审图常见问题解析

一月一答

2024年3月 总第8期

10个典型问题案例剖析

图1 原平面图（水平距离不足）

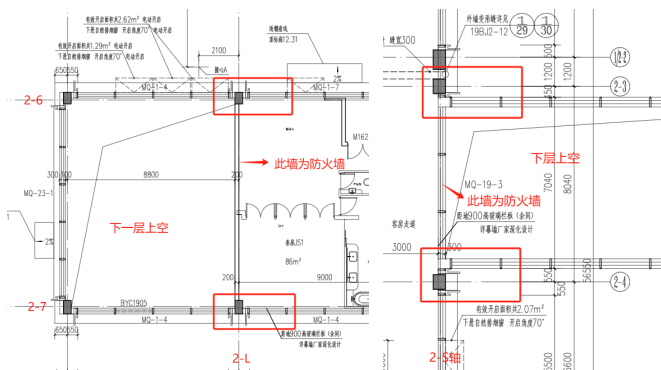
某公共建筑防火墙两侧外窗水平距离小于2.0m（见图1）；防火墙设置于拐角处，内转角两侧外窗最近边缘水平距离小于4.0m（见图2）。

案例图1中：2-L轴交2-6、2-7轴防火墙两侧外窗水平距离小于2.0m，未采取防止火灾水平蔓延的具体措施，不符合《建筑设计防火规范》第6.1.3条规定。

案例图2中：2-S轴交2-3、2-4轴防火墙设置于拐角处，内角两侧外窗最近边缘水平距离小于4.0m，未采取防止火灾水平蔓延的具体措施，不符合《建筑设计防火规范》第6.1.4条规定。

设置乙级防火窗或内衬墙等防止火灾水平蔓延的措施,该距离不再受限。本案例整改时根据平面功能需要分别采取了设置乙级防火窗(见图3)和设置耐火极限大于1.0h内衬墙(见图4)的措施,防火墙的防火构造符合规范规定。

图3 修改平面图(设置不小于2.0m长度的乙级防火窗)

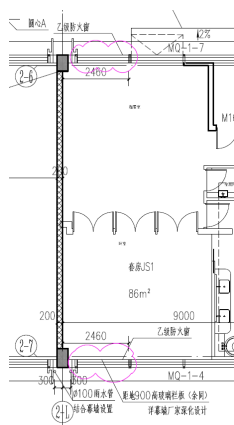
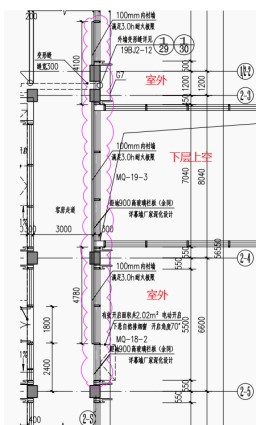
构造措施不足的防火墙位于上、下楼层挑空处,这个位置很容易被疏漏。对于图纸(平面图、系统图或详图等)中可以明确表达合规做法的部位,仅在设计说明抄录规范原文(设置乙级防火窗)表述,无法确保外窗二次深化图满足规范要求,也不能免除设计单位的责任。

图1 地下一层平面图(厨房局部)

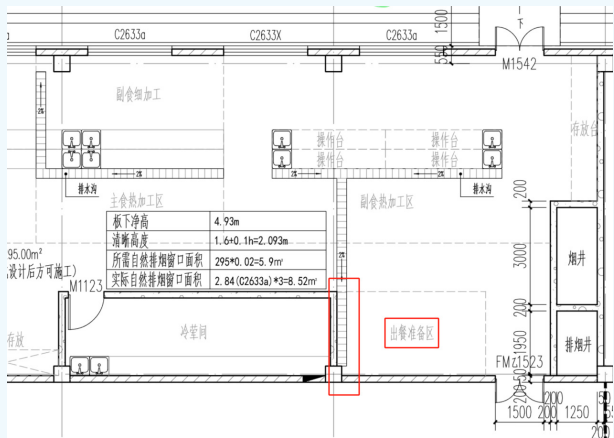
厨房内出餐准备区与厨房加工区未做土建分隔措施,出餐准备区设置排水沟,未明确具体构造做法,影响《民用建筑通用规范》GB 55031-2022第5.5.2条的检查,见图1。

该厨房内出餐准备区实际使用性质为备餐区,属于规范所述的“清洁操作区”,如设置排水明沟,影响卫生安全、人身健康的基本要求。基于图纸中未明确该排水沟的具体构造做法及相关要求,无法判断是否满足《民用建筑通用规范》第5.5.2条的要求。

出餐准备区范围应设置独立单间,且其内取消排水明沟或明确其具体构造要求,保证公共卫生安全。

图1 加固后墙体抗震承载力验算结果(局部)

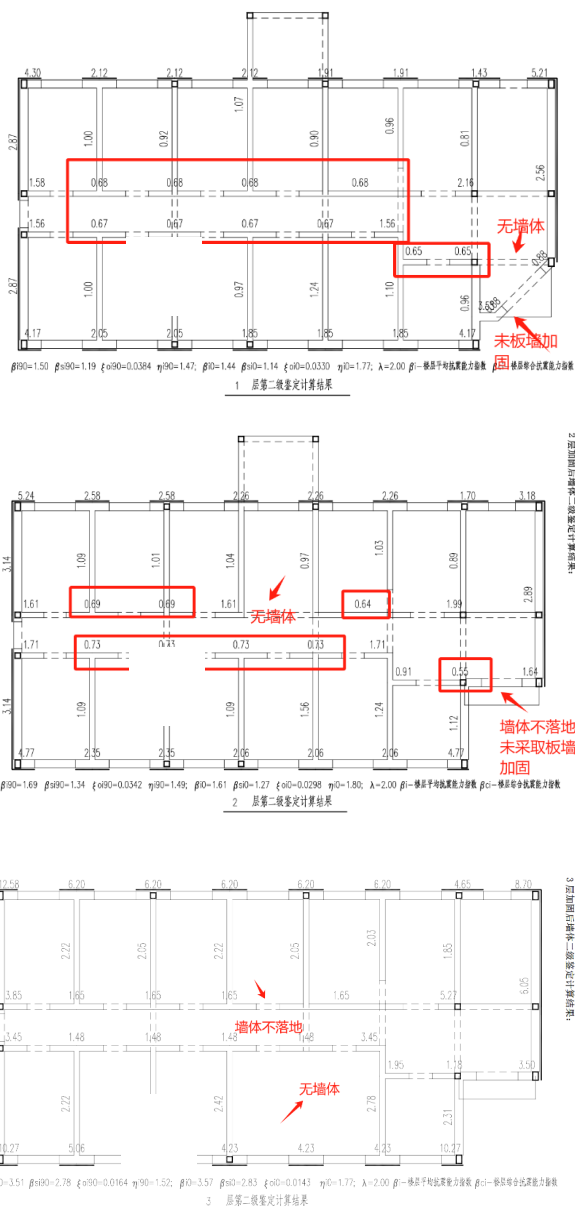
本项目存在部分不落地托墙转换,荷载分布也不均匀,单面板墙仅加固外侧墙体,内纵墙局部转换处墙肢抗剪承载力严重不足之处未采取加固措施,并且板墙加固未闭合,开口处范围为原结构抗震最薄弱部位,从计算结果也能反映出来,第二级鉴定计算结果图中,部分墙段的综合抗震能力指数远远小于1.0,如二层南段C轴上墙段交7轴处为0.55, E轴上墙段交5~6轴处为0.64;一层南段C轴上墙段交7轴处为0.65,远远小于1.0。

对于本项目,非规则多层砌体结构,加固后楼层的综合抗震能力指数虽然基本满足规范要求,但内纵墙大部分墙段远远小于1.0,存在严重的抗震薄弱环节。

同时整体计算中个别房间活荷载取值 2.0kN/m^2 均小于规范值,计算书中计算层高小于实际,如首层层高 3.45m 应为 3.95m 。

(1) 砌体结构加固方案的选择应针对薄弱、易损部位,全面提高结构的综合抗震性能。《既有建筑鉴定与加固通用规范》第5.3.3条是针对规则的砌体结构,对于质量和刚度不规则砌体结构,尚应按照《建筑抗震加固技术规程》第5.1.3条、第5.1.4条,验算加固后墙段的综合抗震能力指数满足抗剪承载力的要求,避免出现抗震薄弱环节。

(2) 设计单位后续调整板墙布置,内纵墙增设单面板墙,修改计算书层高和楼面活荷载取值,提高了薄弱墙段的综合抗震能力指数,满足规范要求,提高了结构的整体综合抗震性能。

图1 平面图

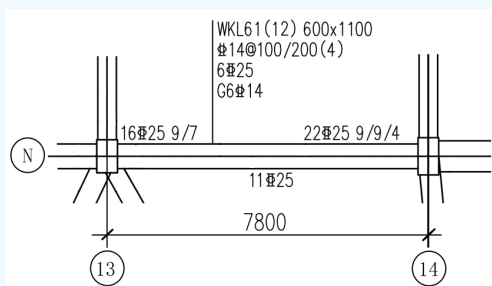
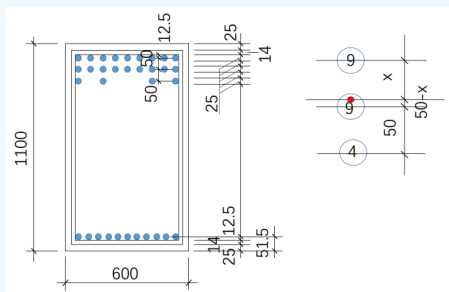
地下一层人防区 $N \times 13 \sim 14$ 轴框架梁WKL61(12)截面 $600 \times 1100\text{mm}$,14轴支座上部纵筋 $22\Phi 25$,下部纵筋 $11\Phi 25$,支座上部纵筋配筋率 $1.78\% > 1.5\%$,梁延性比不满足规范要求。见图1。

$$\frac{0.5}{x/h_0} = \frac{0.5}{0.1764} = 2.83 < [\beta] = 3$$

延性比不符合《平战结合人民防空工程设计规范》DB11/994-2021第4.5.6条、第4.3.2条受弯构件允许延性比3.0规定。

现梁支座上部纵筋配筋率 $\rho=1.78\%<2.1\%$,可采取适当增加受压区钢筋的方法,以满足延性比要求。

图3 修改后平面图

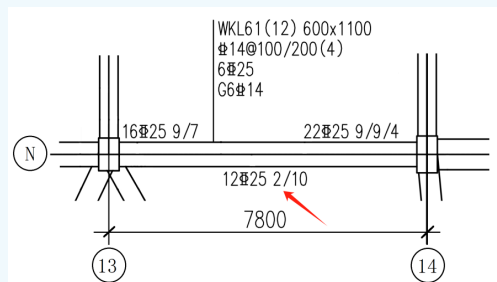
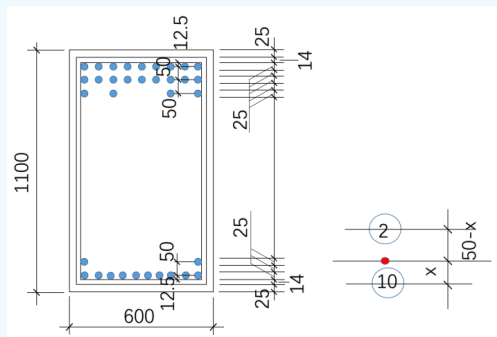
增加梁下部纵筋,将下部纵筋由原来的11 Φ 25改为

12 Φ 25,见图3。

修改后的支座下部纵筋面积 $A_s'=12 \times 490.9=5891\text{mm}^2$,其他不变。

$$\frac{0.5}{x/h_0} = \frac{0.5}{0.16} = 3.12 > [\beta] = 3 \text{ (满足)}$$

图4 屋顶风冷热泵机组布置图

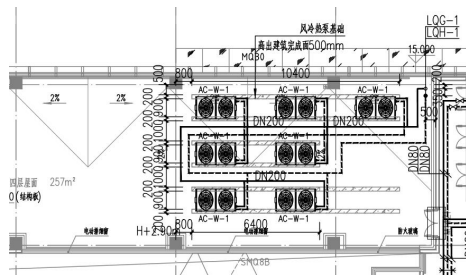
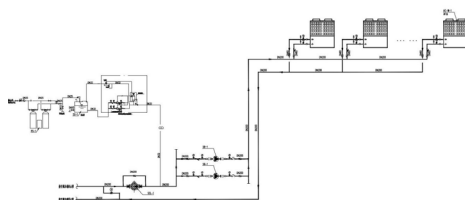
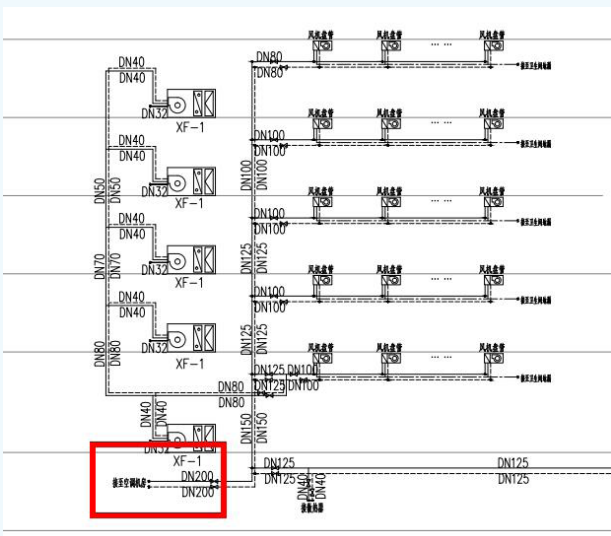
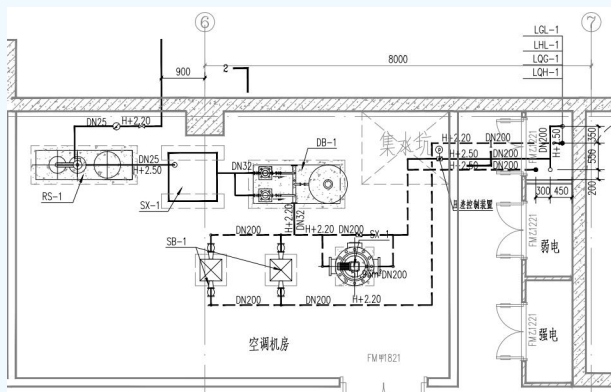
中:地上8390m²,地下1489m²。该工程设置集中空调系统,空调冷、热源未设置冷、热量计量装置,违反《建筑节能与可再生能源利用通用规范》GB 55015-2021第

3.2.26条第2款、第4款规定,见图1~图5。

加强建筑用能的量化管理,是建筑节能工作的需要,在冷、热源处设置能量计量装置,是实现用能总量量化管理的前提和条件,本工程设置了集中风冷热泵空调系统,但从以上截图可以看出,设计说明、空调水系统图、空调系统原理图、屋面风冷热泵机组布置图及空调泵房布置图中均未表示在空调系统冷、热源处设置冷、热量计量装置。

按《建筑节能与可再生能源利用通用规范》第3.2.26条第2款、第4款要求在空调系统冷、热源处设置能量计量装置。

图1 消防风机控制箱中设有非消防负荷

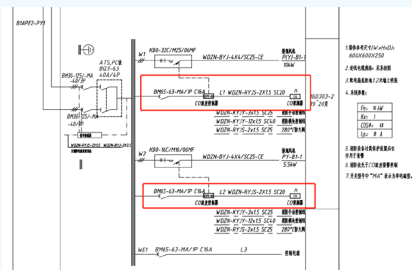
依据规证的时间,本工程采用《建筑设计防火规范》GB 50016-2014(2018年版)。B1APE2-PY1为消防风机控制箱(不是平时/消防两用风机),为非消防负荷CO探测控制器供电,不满足《建筑设计防火规范》第10.1.6条之消防用电设备应采用专用的供电回路的要求,如图1所示。

CO探测器不属于消防负荷,火灾时,可能因电气线路短路或切断生产、生活用电,导致同电源的消防用电设备不能运行。CO探测器控制器由消防控制箱供电,不满足《建筑设计防火规范》第10.1.6条消防用电设备采用专用供电回路要求,也不满足《建筑防火通用规范》第10.1.5条消防供电回路与非消防供电回路各自独立的要求。

电气设计应根据规范要求,将消防控制箱体中的非消防用电设备CO探测器控制器回路移除,改由非消防电源箱供电。

图1 三通井侧壁水平钢筋图

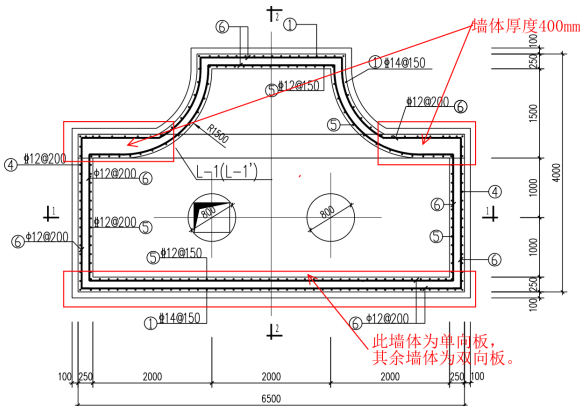
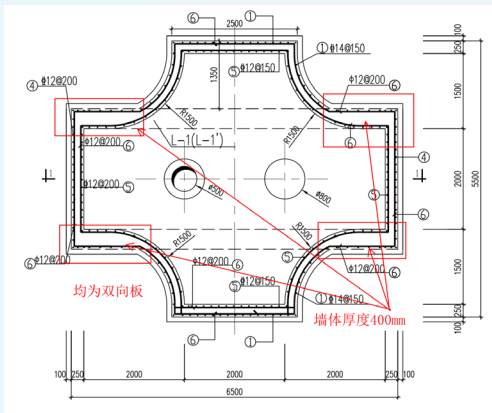
(1) L-1 (L-1') 两端墙厚400mm，外侧⑥号水平钢筋 $\Phi 12-200$ (见图1)、 $\Phi 12-200$ (见图2)， $f_y=360\text{N/mm}^2$ 、 $f_y=270\text{N/mm}^2$ ，混凝土强度等级C30， $f_t=1.43\text{N/mm}^2$ ，配筋率为0.14%，违反《混凝土结构通用规范》GB 55008-2021第4.4.6条最小配筋率不得小于0.20%和 $45f_t/f_y$ (0.18%、0.24%)的较大值规定；

(2) 墙厚250mm墙体，为双向板时，内外侧⑥号水平钢筋 $\Phi 12-200$ (见图1、2)， $f_y=270\text{N/mm}^2$ ，混凝土强度等级C30， $f_t=1.43\text{N/mm}^2$ ，配筋率为0.23%，违反《混凝土结构通用规范》第4.4.6条最小配筋率不得小于0.20%和 $45f_t/f_y$ (0.24%)的较大值规定；

(3) 墙厚250mm墙体，为竖向单向板时，墙体拐角外侧⑥号水平钢筋 $\Phi 12-200$ (见图1)， $f_y=270\text{N/mm}^2$ ，混凝土强度等级C30， $f_t=1.43\text{N/mm}^2$ ，配筋率为0.23%，违反《混凝土结构通用规范》第4.4.6条最小配筋率不得小于0.20%和 $45f_t/f_y$ (0.24%)的较大值规定。

本工程市政电力管线管井侧壁为四边支承板, 除图1中下侧墙体为竖向单向板, 其余均为双向板, 双向板其水平、竖向钢筋配筋率均应满足《混凝土结构通用规范》第4.4.6条最小配筋率规定; 对于竖向单向板, 考虑水平角隅处存在负弯矩, 墙体拐角外侧水平钢筋配筋率也应满足《混凝土结构通用规范》第4.4.6条满足最小配筋率规定。

电力管线管井结构可参照《给水排水工程钢筋混凝土水池结构设计规程》第6.1.2条、第6.1.3条规定进行侧壁计算, 配置的水平钢筋在满足计算值时, 且应满足《混凝土结构通用规范》表4.4.6中最小配筋率的规定。

图1 安全出口和新风亭平面图

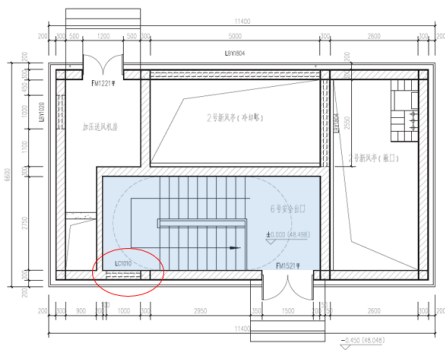
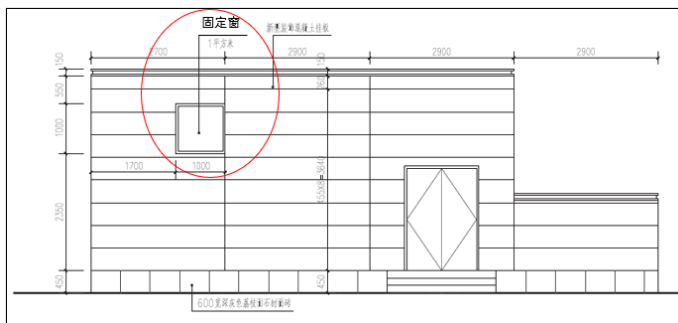
本车站安全出口楼梯间为设置机械加压送风系统的防烟楼梯间, 其地面亭设置的固定窗, 不符合《建筑防火通用规范》GB 55037-2022第2.2.4条的在楼梯间的顶部或最上一层外墙上应设置常闭式应急排烟窗, 且该应急排烟窗应具有手动和联动开启功能的要求(见图1、图2)。

《建筑防火通用规范》已于2023年6月1日实施，其中第2.2.4条的设置常闭式应急排烟窗的要求已替代《地铁设计防火标准》GB 51298-2018第8.1.2条的设置固定窗的要求，且车站设备管理区和公共区设置机械加压送风系统的封闭楼梯间、防烟楼梯间均应执行《建筑防火通用规范》第2.2.4条等相关条款要求。

设置机械加压送风系统的防烟楼梯间地面亭设置的固定窗应修改为常闭式应急排烟窗，具体做法参照《<建筑防火通用规范>GB 55037-2022实施指南》第2.2.4条实施要点，应急排烟窗开启装置的设置位置、方式、标志和联动控制等的设计、施工和维护的具体要求，应符合现行国家标准《建筑防烟排烟系统技术标准》和《火灾自动报警系统设计规范》GB 50116-2013等技术标准的规定，建筑专业应与暖通、FAS等设备专业共同落实，以确保建筑专业对相关设备专业的预留接口准确到位。

图1 人防说明(局部)

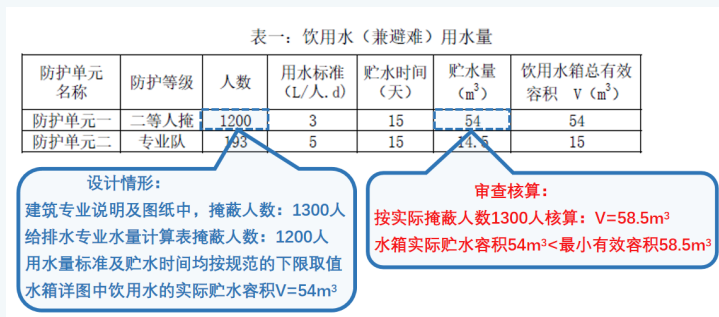
(1) 储水箱的实际储水容积小于最小计算量。如某人防工程水专业的战时饮用水的水量计算表(见图1):建筑专业图纸中掩蔽人数1300人,水专业设计说明的水量计算表和水箱详图的储水量均按1200人设计,且战时用水量标准和储水时间均按《平战结合人民防空工程设计规范》表6.2.3的下限取值,各防护单元的水箱有效容积不满足规范要求的最小水量。

案例分析:人防工程战时的掩蔽人员数量应与工程一致,储水箱的有效容积应根据人防工程战时的掩蔽人员数量计算确定。

图2 水箱详图(局部)

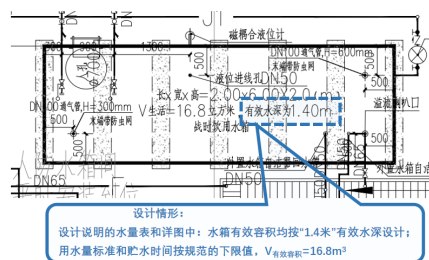
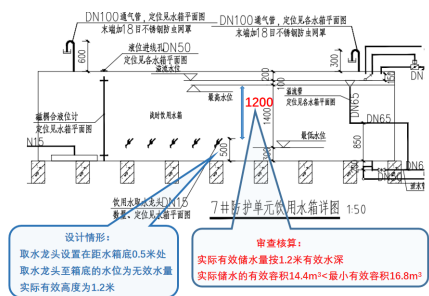
(2) 水箱的储水容积满足最小计算量,但生活用水或饮用水取水龙头高于最低有效水位,有效储水容积不满足规范要求。如某人防工程水箱平面图(见图2)及水位剖面示意(见图3)。

案例分析：人防水箱有效容积按储水的有效高度计算；有效高度为最高水位与最低有效水位之高度；取水龙头管顶不高于最低有效水位。

图4 人防平面图（局部）

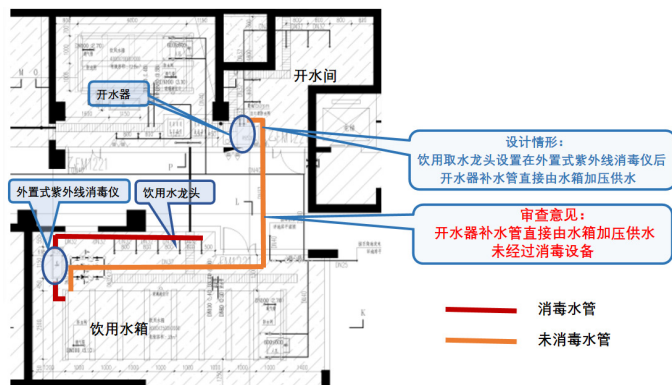
（3）人防工程的饮用水或生活用水全部或部分未设置消毒设备。某人防工程的饮用水箱接出两根供水管，一路经过外置紫外线消毒仪后接至饮用水水嘴；另一路接至开水间的补水管，但未经过紫外线消毒仪，见图4。

案例分析：生活用水、饮用水储水箱应设置消毒设备，开水器供应的是饮用水，应在开水器的补水管处设置紫外线消毒仪。

图1 给水管道平面图

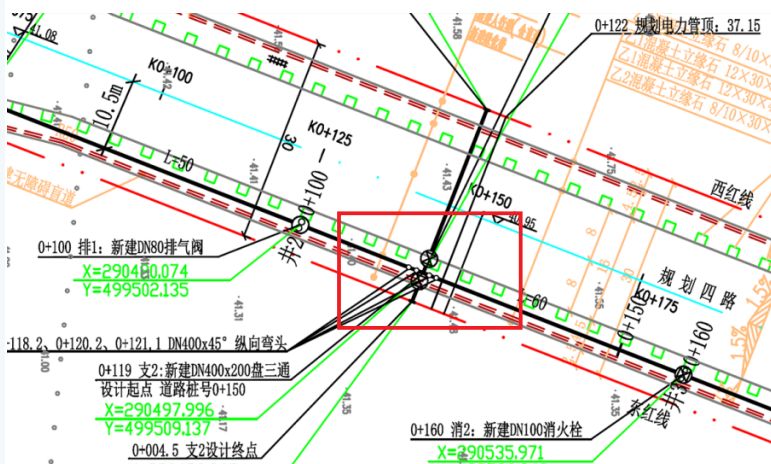
常见问题二:井盖设置于盲道上,且未采取任何措施。

案例分析(图1):经与该项目道路工程设计文件结合,确认给水管道支2端头的阀门井井盖设置于盲道上,且未按照《步行和自行车交通环境规划设计标准》第5.9.6条的要求采取措施,不能保证视觉障碍者的通行安全,不符合《建筑与市政工程无障碍通用规范》第2.11.2条的要求。对此情况的审查原则:按照违反强制性条款判定。
